Praha: 5. 8. 2019
Číslo jednací: 062179/2019/KUSK
Spisová značka: SZ_062179/2019/KUSK
Vyřizuje: Mgr. Jana Říhová / l. 782
Značka: OŽP/Řih

ZÁVĚR ZJIŠŤOVACÍHO ŘÍZENÍ

Název záměru: „Klánovická spojka“

Přípomínka č. 5: oznámení ignoruje ZÚR hl. m. Prahy a střet záměru s koridorem územní rezervy pro VRT

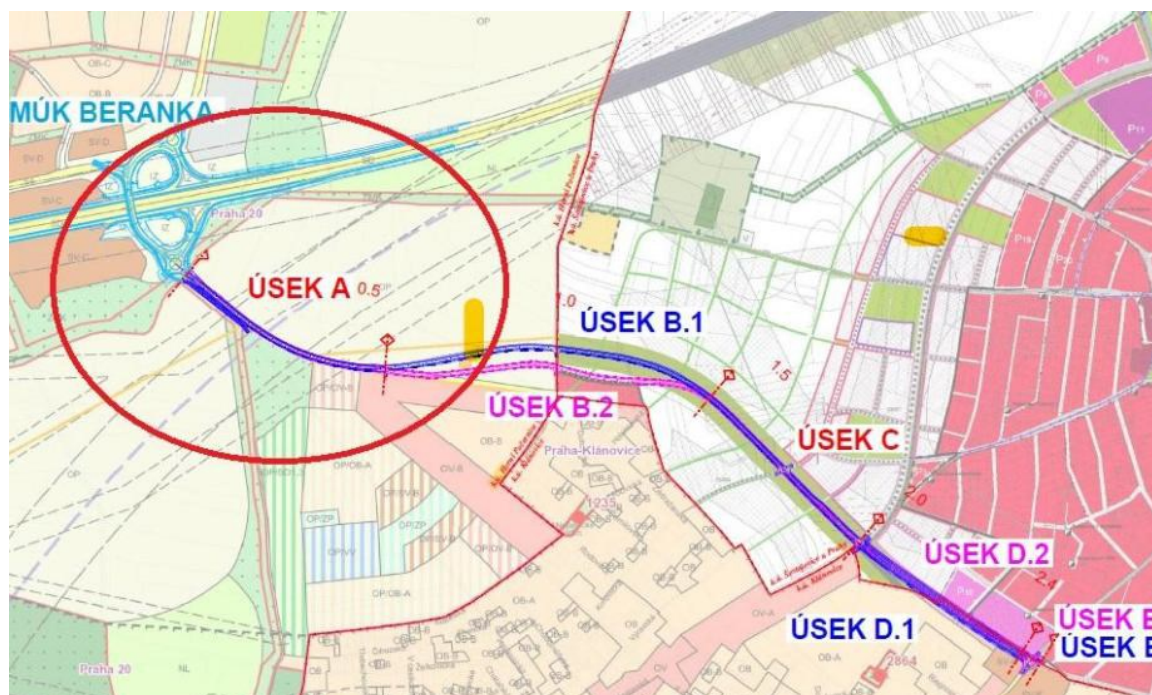
Oznámení v oddílu B.I.5. vůbec nezmiňuje ZÚR hl. m. Prahy, zejména kondor územní rezervy pro vysokorychlostní trať podle oddílu 5.2.6.1. a grafické části ZÚR hl. m. Prahy (viz Obrázek č. 1 a 2 níže). V oznámení ve výkresu B.I.1. „Zájmové území“ na str. 4 není kondor územní rezervy pro vysokorychlostní trať dokonce vůbec zakreslen. Oznámení je v tomto podstatném ohledu neúplné. **Přítom: záměr na výstavbu Klánovické spojky přímo protíná vymezený koridor územní rezervy pro vysokorychlostní trať, ale oznámení tento střet mezi Klánovickou spojkou a uvedeným**

koridorem vůbec (!) neřeší. Není tedy vůbec jasné, zda, jakým způsobem a za jakých podmínek má být řešeno křížení komunikace s tratí, tedy zda a co má být nadzemní, nebo podzemní. Ignorování této klíčové otázky je zdůrazněno v oddílu B.I.6. na str. 10, kde se výslovně uvádí, že „[o]bjekty tunelů a mostů nejsou v trase navrženy“. Podle názoru podatele je tak záměr ve zjevném rozporu s oddílem 5.2.6.1. ZÚR hl. m. Prahy a jím stanovenou podmínkou: „stabilizace výhledového územního rozsahu vysokorychlostní trati“. Podle § 36 odst. 1 stavebního zákona: „V územní rezervě jsou zakázány změny v území které by mohly stanovené využití podstatně ztížit nebo znemožnit.“ Přitom koridor územní rezervy podle ZÚR hl. m. Prahy je nadřazený vůči územním plánům i vůči záměru na výstavbu Klánovické spojky (§ 36 odst. 5 a § 54 odst. 5 stavebního zákona). Řešení tohoto střetu bude každopádně nutné doplnit a rozpracovat v dokumentaci. **Lze se však domnívat, že záměr je díky střetu s koridorem pro uvedenou územní rezervu zcela nerealizovatelný.**

Obrázek č. 3 - výřez z grafické části platného Územního plánu sídelního útvaru hl. m. Prahy, vymežující plochy OV-A a SV-B na severním okraji MČ Praha-Klánovice:

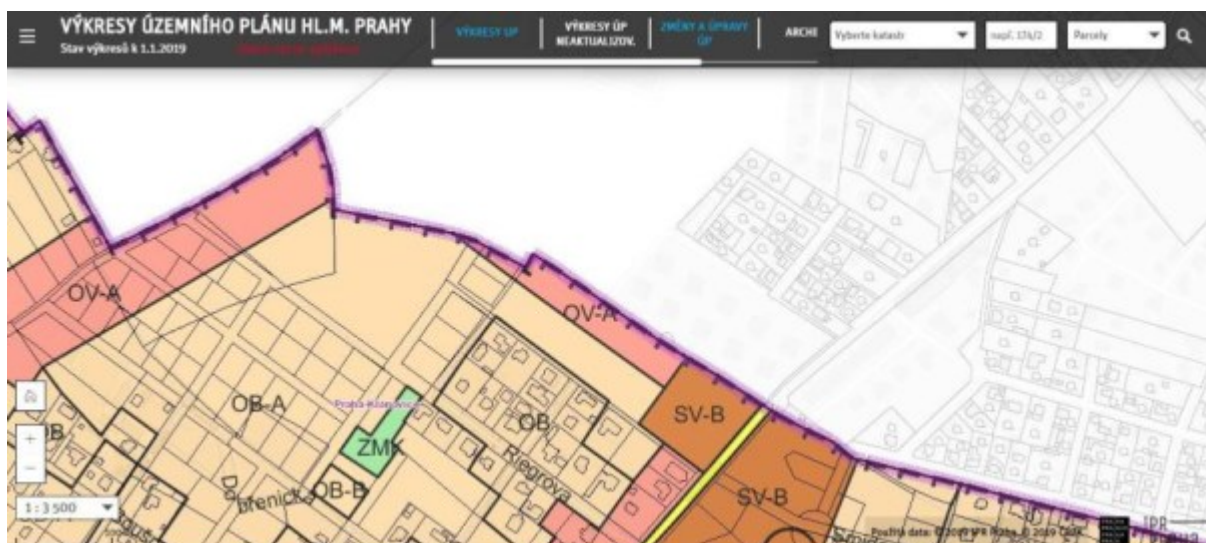
Oznámení v kap. B.I.5. na str. 5 vychází z tohoto chybného předpokladu: *„Polyfunkční území typu OV-A, SV-B (podle platného Územního plánu sídelního útvaru hlavního města Prahy - pozn. podatele)... umístění této komunikace umožňují.“* **Podle názoru podatele je záměr v rozporu s regulativy stanovenými pro plochy OV i SV, které jsou vymezeny v platném Územním plánu sídelního útvaru hlavního města Prahy na severním okraji MČ Praha-Klánovice (viz Obrázek č. 3 níže)**

Plocha OV je „všeobecně obytná“. Plocha SV je „všeobecně smíšená“. Regulativy stanovené pro plochy OV a SV v rámci „přípustného využití“ shodně dovolují umístění „vozidlových komunikací“ jen „v nezbytně nutném rozsahu“, tzn. jen v rozsahu, který je nezbytně nutný pro naplnění funkce dané plochy na území MČ Praha-Klánovice. V případě záměru na výstavbu Klánovické spojky však jde o tranzitní komunikaci nadkrajského významu, jejíž účel zdaleka překračuje naplnění funkcí daných plochy OV-A a SV-B na území MČ Praha-Klánovice, protože jejím účelem je „významně odlehčit místním komunikacím zejména v Horních Počernicích a v Šestajovicích a svést tranzitní dopravu na blízkou dálnici“ (str. 3 oznámení), respektive to, že „[n]a kat. území Horních Počernic a Šestajovic Je dle územních plánů počítáno s významnou výstavbou, která bez dokončené MÚK Beranka a Klánovické spojky nebude realizovatelná nebo způsobí další nárůst dopravy v Klánovicích, Šestajovicích a v konečném důsledku i Horních Počernicích“ (str. 5 oznámení). Regulativy stanovené pro plochu OV v rámci „podmíněně přípustného využití“ pak dovolují umístění „vozidlových komunikací“ jen za podmínky, že „nedojde ke snížení kvality prostředí a pohody bydlení“. Regulativy stanovené pro plochu SV v rámci „podmíněně přípustného využití“ pak dovolují umístění „vozidlových komunikací“ jen za podmínky, že „nedojde k znehodnocení nebo ohrožení využitelnosti dotčených pozemků“. Ani jedna z těchto podmínek v případě záměru Klánovické spojky coby tranzitní komunikace nadkrajského významu přirozeně není splněna. Všechny výše uvedené nedostatky bude nutné doplnit, dopracovat a zohlednit v dokumentaci.

„11 PŘÍLOHA - HLUKOVÉ MAPY“

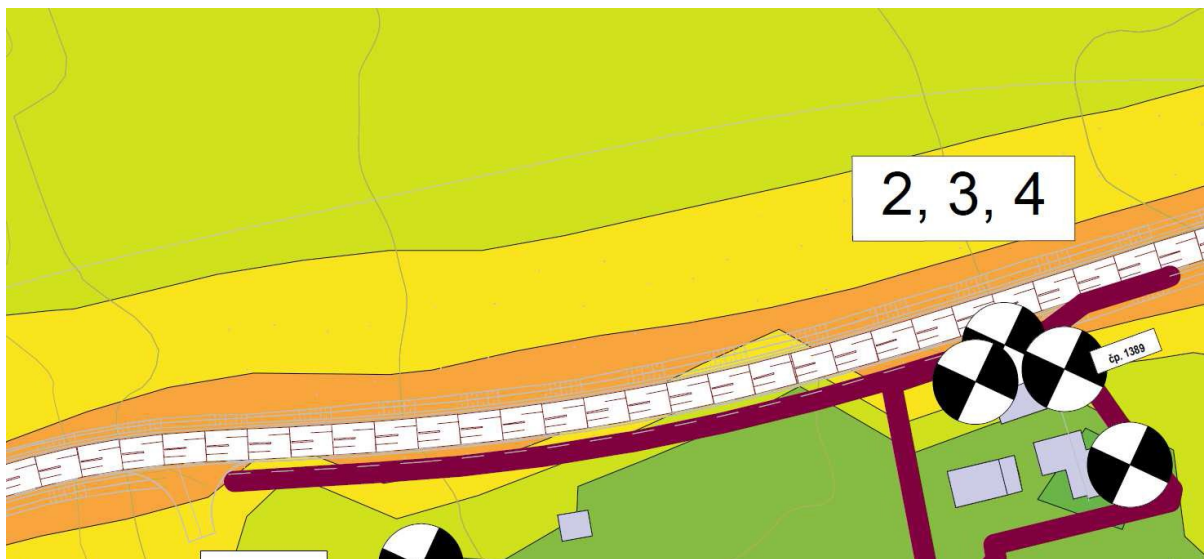
- Chybí hlukové mapy bez výpočtů protihlukových opatření při realizaci záměru. Příloha 1-4 je duplicitní s přílohou 2-2. Příloha 2-1 nemá mapu pro noční dobu.

- Požadujeme doplnit.

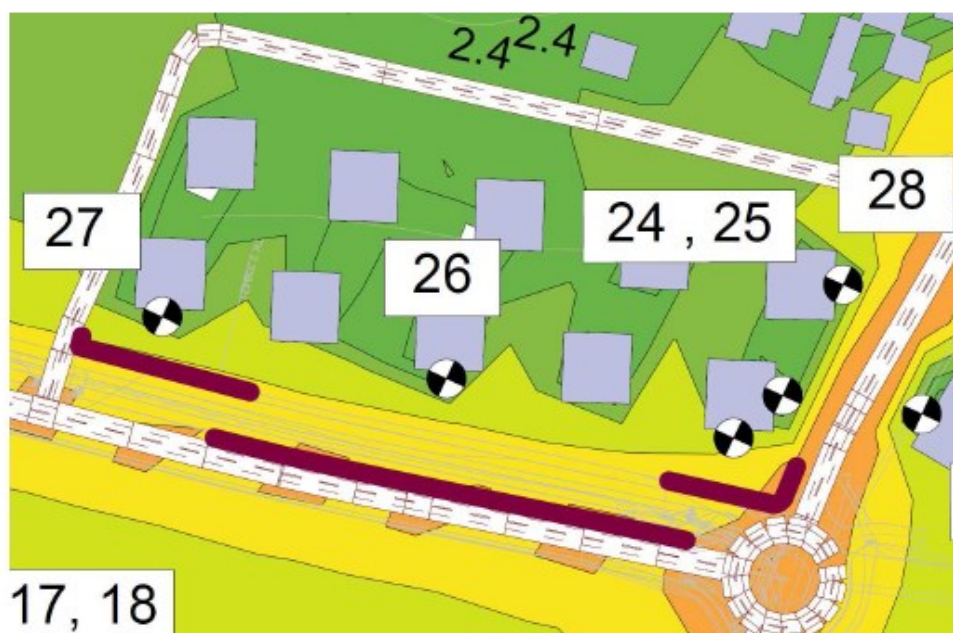
V případě výpočtu dle varianty Šestajovické je zřejmé, že opět hluková mapa neodpovídá zobrazeným PHC, jelikož v rámci PHC1 je vidět průnik oranžové izofony i za PHC přesně v místech, kde jsou tato místa před PHC, kolem zalomené PHC3 se jednotlivé izofony nemění a přesně prostupují danou PHC.

Dále je z obrázku zřejmé, že výpočtový bod 26 a 27 se nalézají v tmavě zelené barvě (nižší hlukost), jak nehodnocený objekt mezi těmito výpočtovými body, který je ve světle zeleném pásmu izofony (vyšší hlukost).

- Požadujeme vysvětlit a doplnit.

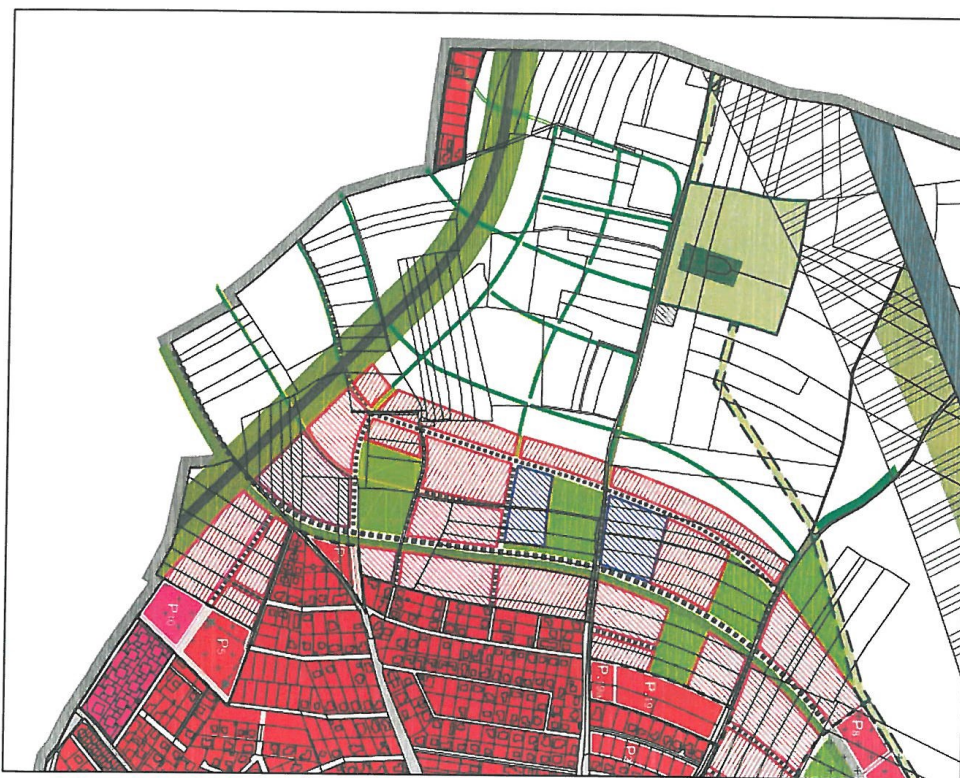
Obr.1 ÚPD Šestajovic – V jižní části směřuje Klánovická spojka oddáleně od obytné zástavby Šestajovic směrem do nyní nezastavěného území Klánovic. Územní plán hl. m. Prahy tuto změnu nezohledňuje. V severní části Klánovické spojky tato v odstupu míjí obytnou zástavbu Šestajovic, která je těsně přimknuta k zástavbě Klánovic.

Obr. 2 ÚPD hlavního města Prahy - v jižní části Klánovické spojky není tato vedena po území MČ Klánovice. V její severní části je odsazení této komunikace v mírně menší vzdálenosti od obytné zástavby oproti záznamu v ÚPD Šestajovic.

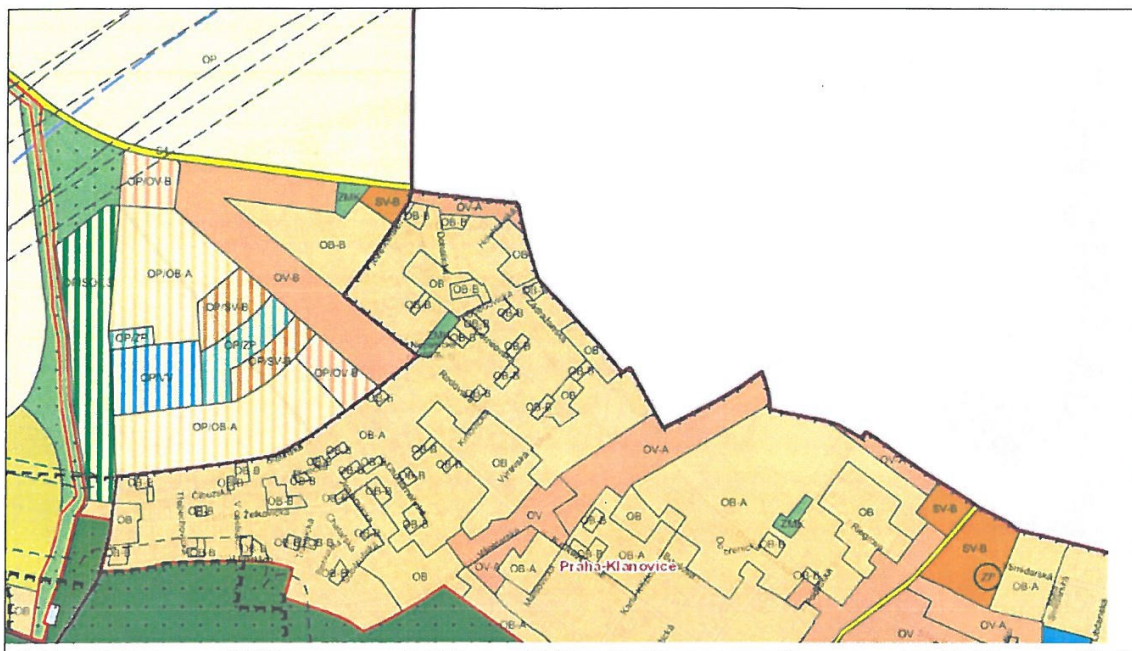
Zatímco v km 1,0 – 1,2 Klánovické spojky je její oddálení od stávající zástavby celkem bezproblémové. Její odlišná územní stabilizace v km 2,2 – 2,4 může při další investiční přípravě způsobit problémy. Právě z těchto důvodů se MČ Klánovice kdysi (1993) negativně a marně vyjadřovala k záměru výstavby 10 bytových domů v těsném kontaktu se stabilizovanou trasou Klánovické spojky.

Obr. 3 Cyklomapa Prahy a okolí 3.2016 v zájmové oblasti Klánovické spojky

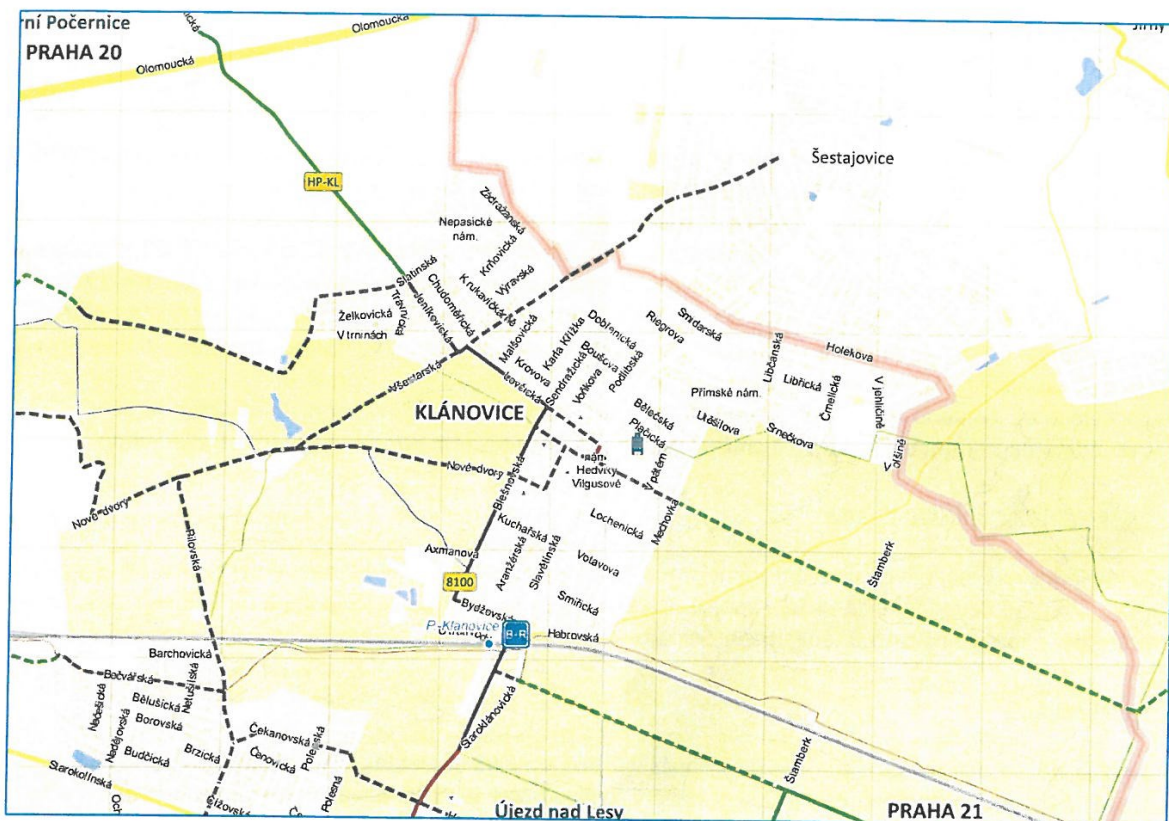
Není jasné, co znamená zmíněný cyklistický pás v úseku km 1,95 až křížení se Slavětínskou. Žádná podobná trasa v existující Cyklomapě Prahy není. **V křížení se Slavětínskou nelze navázat na žádnou existující nebo plánovanou cyklostezku,** protože tato páteřní komunikace Klánovic a Šestajovic je vzhledem k dopravnímu zatížení a stísněným šířkovým poměrům pro cyklistickou dopravu naprosto nevhodná. Naopak vůbec není zmíněna existující cyklostezka ve směru Klánovice - Šestajovice, která kříží Klánovickou spojku v km 1,95 a musí tedy být následně zohledněna.
